II/335 Stříbrná Skalice, průtah - stavební práce

II/335 Hlavní trasa

Změnový list

Úprava svahu - změna provedení násypu

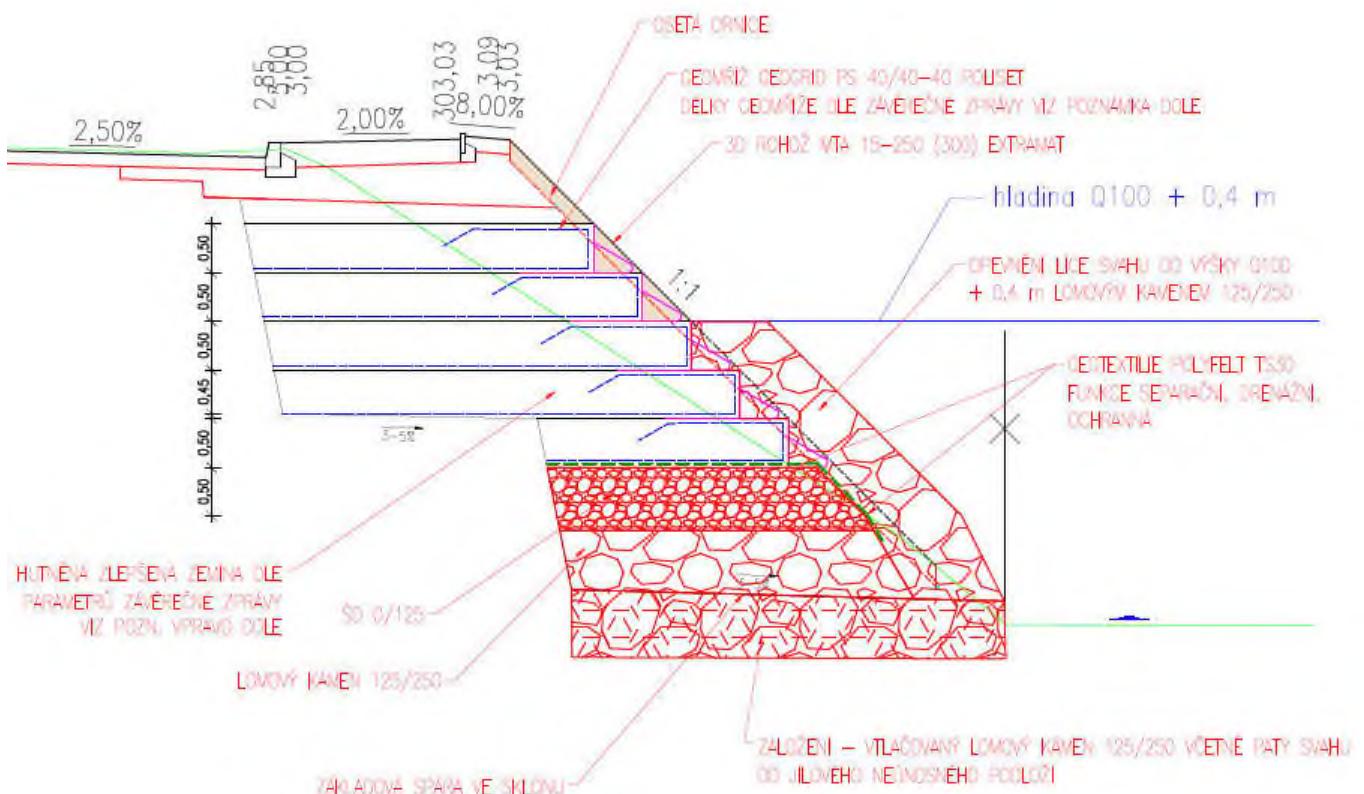
Návrh dle PDSP:

Návrh zhotovitele:

Obr. 2: Zemní těleso A – km 8,875.

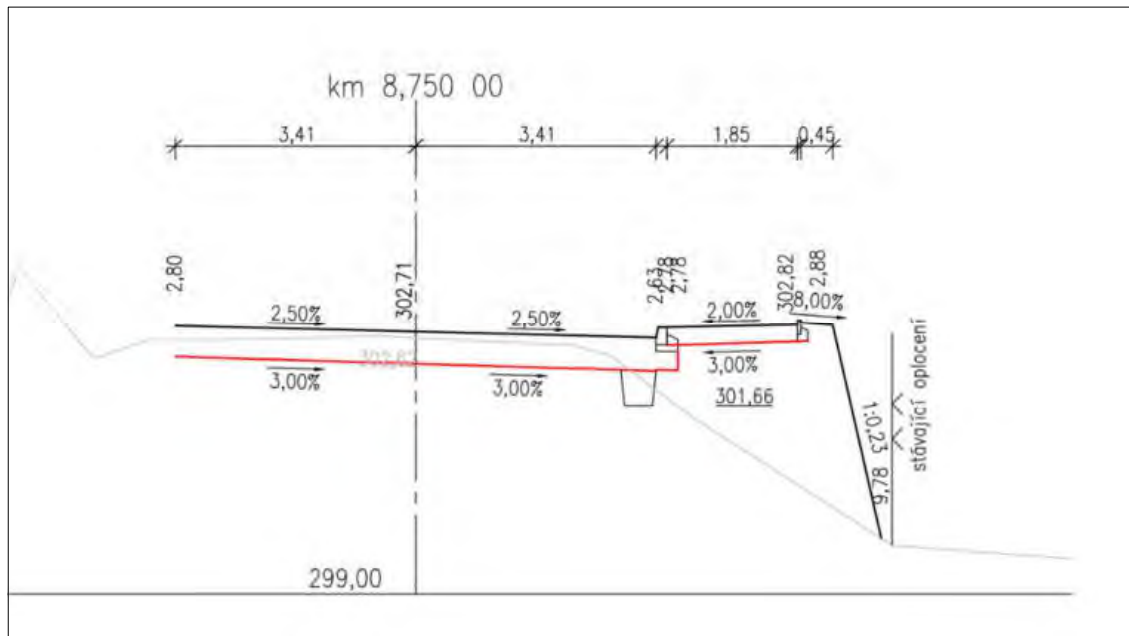
Příčné řezy zemními tělesy jsou uvedeny na následujících obrázcích:

Obr. 3: Zemní těleso A – vnější stabilita

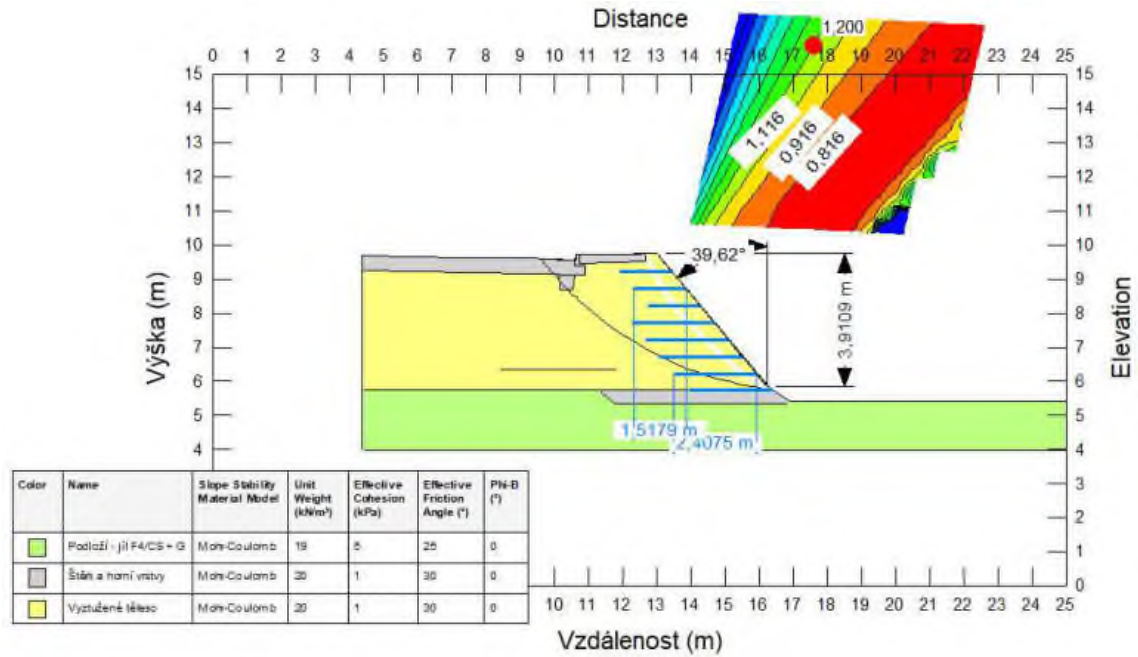
Ve výpočtu nebylo alternativně zohledněno zatížení od dopravy, kotevní délky půdorysně korespondují s chodníkem. Mimořádný stav při njetí nákladního vozidla na chodník bylo simulováno zvýšením stupně vnější stability o 0,1. Výpočtově je posuzována stabilita především vnější, a to hodnotou kritéria minimální hodnoty stupně stability FS:

$$FS = 1,1 + 0,1 = 1,2$$

Obr. 9: řez svahem s přibližným sklonem 1:1 se zakreslením geosyntetických řešení.

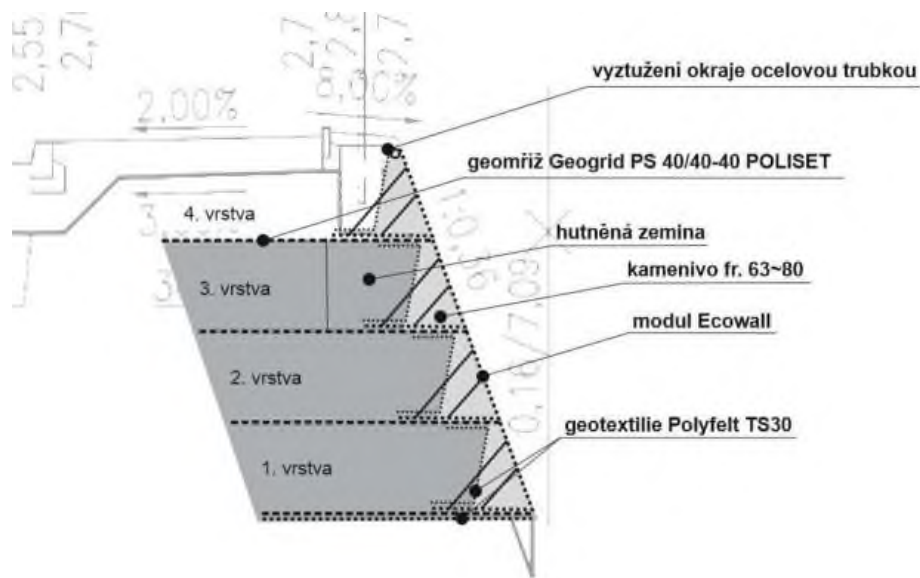
Svah A, realizace technologií „Polyslope T“

Svah A je realizován technologií vyztužených zemin „Polyslope T“. Popis technologie a postup je přílohou tohoto dokumentu. Kotevní délky jsou oproti původnímu návrhu přizpůsobeny navržené technologii. Rozteč geomříží je 0,5m, zpětné zakotvení geomříží je 1,0m + 0,5m = 1,5m. Boční přesahy pásů geomříží jsou 0,5m. Podélné napojování pásů (ve směru kotevní délky) je nepřipustné. 7. vrstvy je dosaženo při maximální výšce svahu. Ta je již součástí konstrukční vrstvy komunikací. Proto je rozměr kalkulován bez navýšení pro zpětné zajištění.
